Ajuste equipamentos dos vestiários

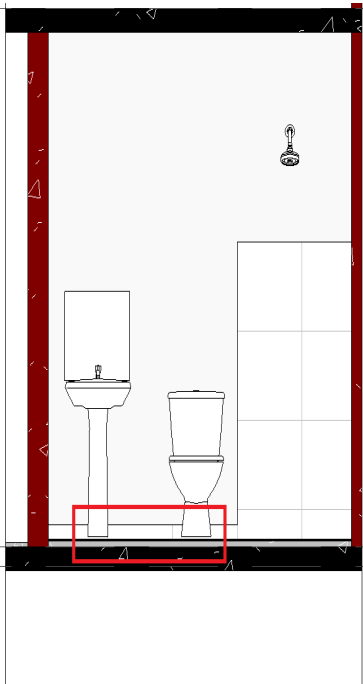
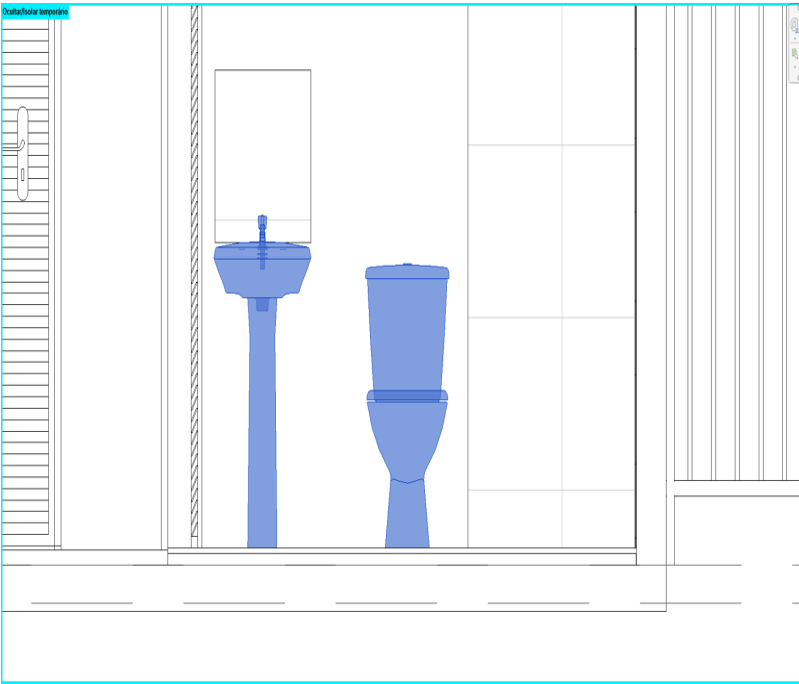
| A pia e o vaso não estão alinhados no nível do piso, favor ajustar | Solicitação                      |

| Ações | Descrição                 | Data Ação                 | Novo Vencimento | Responsável                      | Realizado por                    |
|-------|---------------------------|---------------------------|-----------------|----------------------------------|----------------------------------|
|       | Resolvido na revisão R01. | 2021-11-10T18:30:37+00:00 |                 | coordenacao@chaconengenharia.com | coordenacao@chaconengenharia.com |
|       | Resolvido                 | 2021-10-20T13:02:38+00:00 |                 | bruno@chaconengenharia.com       | bruno@chaconengenharia.com       |
